Občané za ochranu kvality bydlení v Brně - Bosonohách, z.s., Pražská 29, 642 00 Brno

Odvolání proti územnímu rozhodnutí pro umístění stavby „I/73 Bořitov – Svitávka“

Dne 5. 6. 2025 byla na úřední desce Jihomoravského kraje pod č. j. JMK 82783/2025 zveřejněna veřejná vyhláška datovaná dne 2. 6. 2025 s územním rozhodnutím pro záměr nazvaný "I/73 Bořitov - Svitávka" (dále také jen „veřejná vyhláška“ nebo „územní rozhodnutí“).

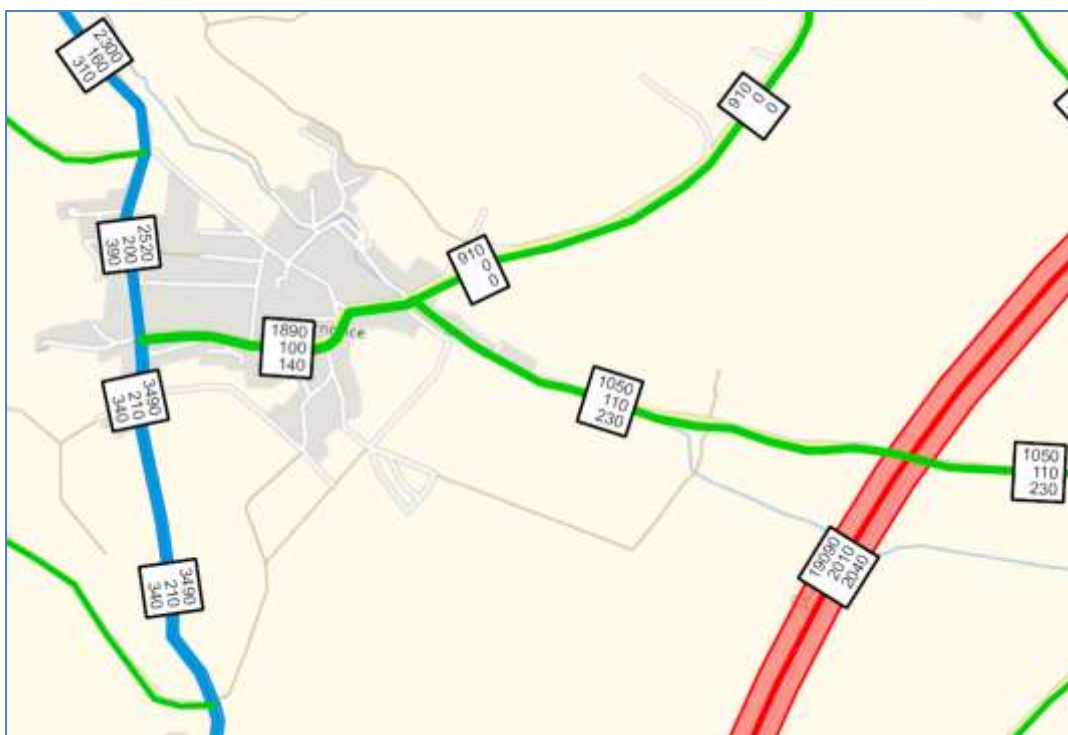
62. Rozptylová studie **neobsahuje** celkové / kumulativní znečištění ovzduší. **Pouze** hodnoty celkového / **kumulativního** znečištění ovzduší mohou být porovnávány s veřejnoprávními (hygienickými) limity.

Stavební úřad námitku nevypořádal správně: Grafické přílohy obsahují pouze tzv. příspěvky a ne celkové (kumulativní) znečištění.

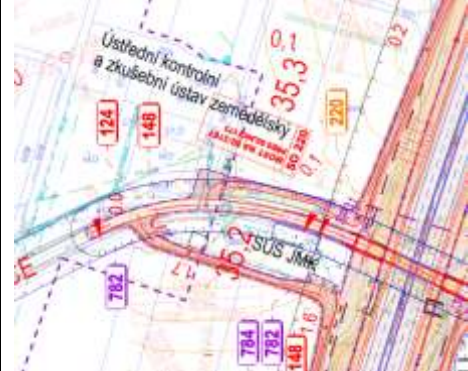
Vadou také je, že na výkrese není vymezen zpřesněný koridor dle ÚP Lysice.

Projektová dokumentace 06/2022 –	ZÚR JMK (platné k 06/2022 – 01/2023)
----------------------------------	--------------------------------------

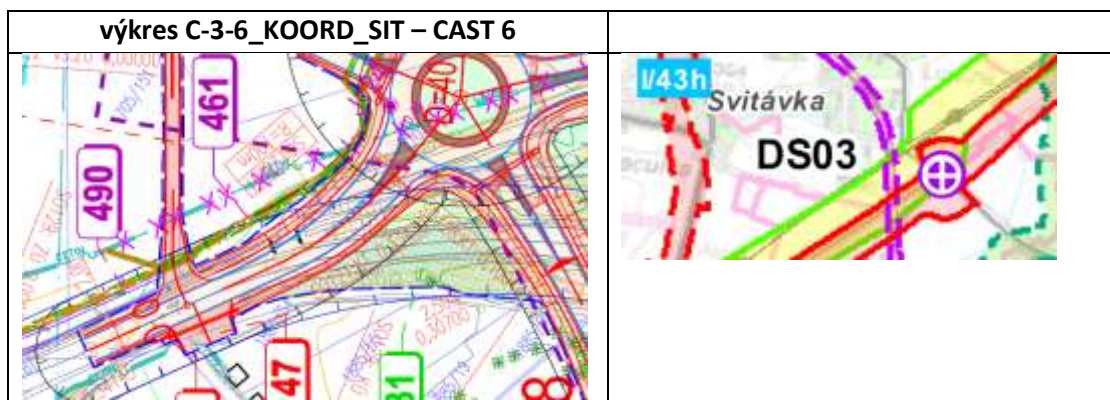
Koridor dle ZÚR JMK je v projektové dokumentaci vymezen fialovou čerchovanou čarou:

Stavební úřad námítku nevypořádal správně. Stavební úřad správně uvedl: „*Jedna z nejdůležitějších povinností stavebních úřadů je posouzení záměru dle platné územně plánovací dokumentace. Z tohoto důvodu je nutné zajištění závazného stanoviska orgánu územního plánování dle § 96b zákona č. 183/2006 Sb. Soulad záměru je podmínkou pro získání nejen JZS, ale i dalších stanovisek jako podkladů pro vydání územního rozhodnutí*“, avšak stavební úřad podle uvedeného nepostupoval, když ignoroval důkazně doložené rozpory s územně plánovací dokumentací.

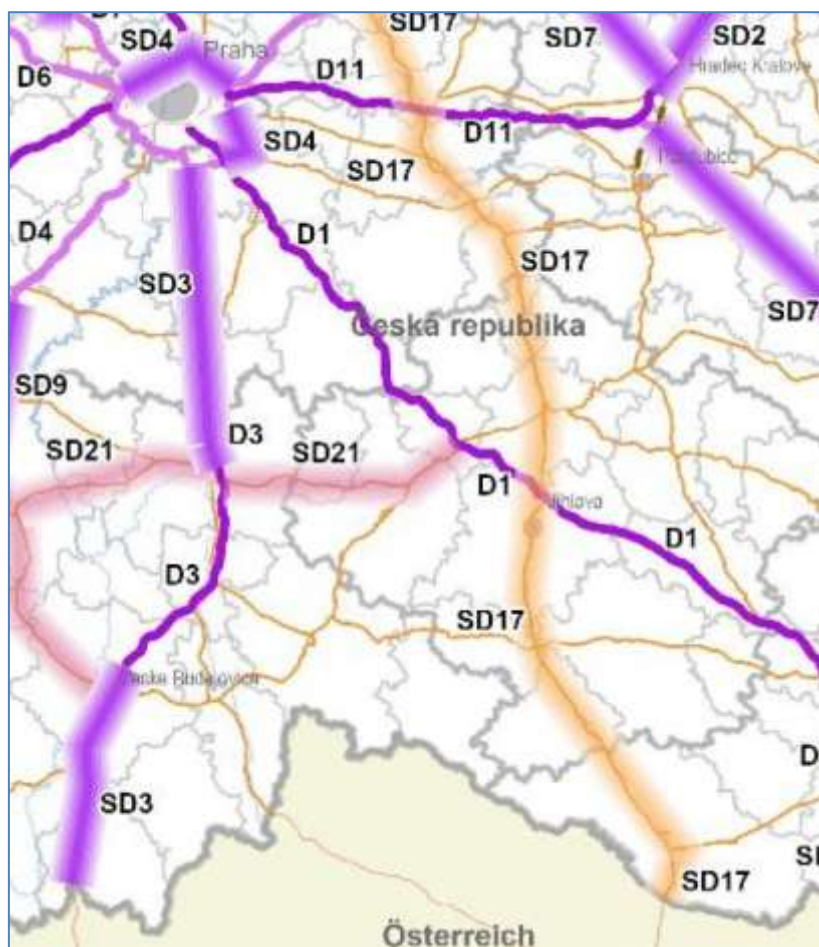
199. Nelze také přehlédnout nejjednodušší možné řešení spojení od Boskovic / Svitávky přes Bořitov ke Kuřimi, a to pouhou modernizací stávající komunikace I/43. Jedná se opět o projekt autorizovaného dopravního inženýra ing. Kalčíka, které je znám Krajskému úřadu JMK, neb mu byl předán jako podklad pro územní plánování. Tento projekt vychází z toho, že zásadním problémem na trase stávající komunikace I/43 Brno – Svitavy je vznik kongescí díky úzkému hrdlu tvořeného průtahy obcí Lipůvka – Lažany. Pro úspěšné řešení úzkého hradla je tento projekt nazván podle něj, tedy „*I/43 Optimalizace trasy Odstranění úzkého hrdla Lipůvka - Lažany - Závist*“, zahrnuje celou trasu včetně úseku Bořitov – křižovatku stávající I/43 se silnicí k obci Svitávka. Při odstranění předmětného úzkého hrdla se docílí situace, že **I/43 v úseku od Boskovic až po severní hranici správního území města Brna nebude průtahem žádného zastavěného území**. Je až s podivem, že po desetiletí tento problém s vysokou prioritou neřešil. V úseku Bořitov – křižovatku stávající I/43 se silnicí k obci Svitávka komunikace I/43 řešení sleduje koridor stávající I/43, která je nyní modernizována na několika místech (a další modernizace jsou na úseku jižně od Bořitova). Je to tedy perspektivní do budoucna hledící ekonomicky úspěšný projekt, kde by v porovnání s I/73

nedošlo k téměř žádným novým záborům půdy a dotčení přírody. Rozhodně by zde nebylo prakticky žádné kácení, což je v doslova dramatickém kontrastu k neuvěřitelnému rozsahu kácení 2 539 ks stromů a 217799 m² zapojených porostů dřevin (a kde se jedná o 80 let stabilizované území bez lidského zásahu, s množstvím cenných biotopů a chráněných živočichů). **Tedy tento ekologicko/ekonomický projekt nelze pominout a musí být zvážen jako možné jiné uspokojuvé řešení.** Přitom námitkou nemůže být ani otázka zapojení do sítě TEN-T. Od doby, kdy komunikace 43 (Hitlerova dálnice) byla v očích politiků jediným spojením sever – jih se situace dávno změnila a místo trasování Hitlerovy dálnice do míst, kde nejsou žádné zdroje / cíle dopravy, existuje v Police územního rozvoje ČR od roku 2015 jiná, dopravně mnohem vhodnější trasa sever – jih, a to trasa napojená na celou řadu velkých měst - SD17 s vymezením „Silnice I. třídy I/38 úsek (Mladá Boleslav)–D10–Nymburk–Poděbrady–D11–Kolín–Čáslav–Golčův Jeníkov–Havlíčkův Brod–D1–Jihlava–Znojmo–Hatě–hranice ČR/Rakousko (–Wien)“, která je v PÚR ČR indikovaná pro „minimalizaci dopadu na životní prostředí“ – viz schéma z PÚR ČR. Nezanedbatelným faktem je, že původně dálnice D43 byla, a to logicky, degradována na silnici I. třídy. To by se také mělo projevit v novém posouzení všech souvislostí, včetně změn v PÚR ČR. Nelze také přehlédnout plány rezortu dopravy po další období, kde komunikace od Jihlavy směrem k Hradci Králové a Pardubicím představuje novou prioritu. K tomu druhý obrázek níže.
